NALÉHAVÉ – Bezpečnostní upozornění pro zákazníka Monitor/defibrilátor Philips HeartStart MRx Dva problémy u krytu MRx mohou zapříčinit riziko pro pacienty nebo poskytovatele péče

Monitor/defibrilátor Philips HeartStart MRx

Dva problémy u krytu MRx mohou zapříčinit riziko pro pacienty nebo poskytovatele péče

JAK ZJISTIT DOTČENÉ VÝROBKY

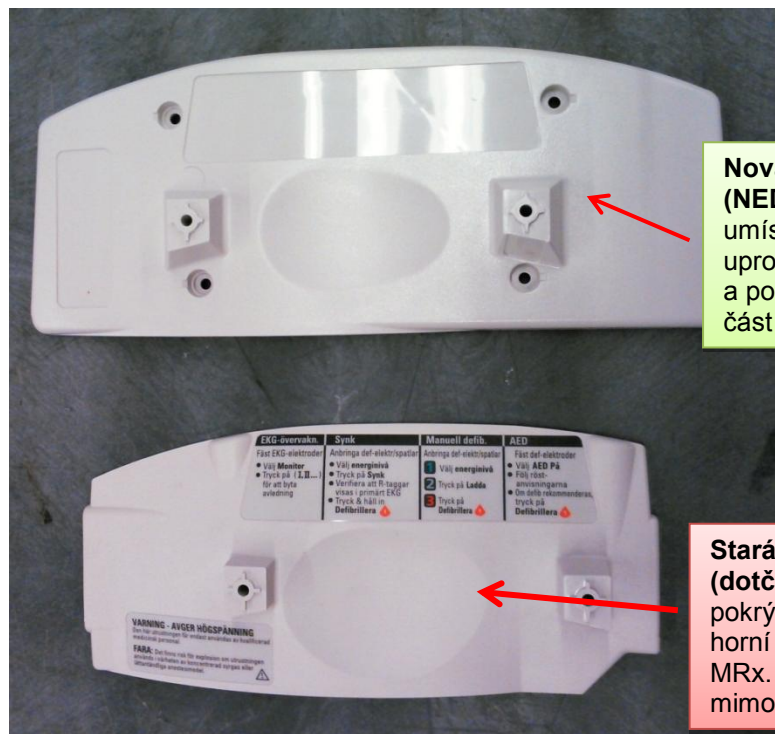
Monitory/defibrilátory Philips HeartStart MRx (1), jejichž výrobní čísla spadají do rozsahu výrobních čísel **A** (2) ty, které splňují jednu nebo obě níže uvedené podmínky, jsou dotčeny problémem.

Jsou dotčeny přístroje se starou krycí deskou zobrazené níže. Přístroje s držákem příkladacích elektrod nebo s novou krycí deskou nejsou dotčeny.

Nová krycí deska (NEDOTČENÉ) má umístěnou rukojeť uprostřed krycí desky a pokrývá celou horní část přístroje MRx.

Stará krycí deska (dotčené) je kratší a pokrývá pouze část horní části přístroje MRx. Držák je umístěn mimo střed krycí desky.
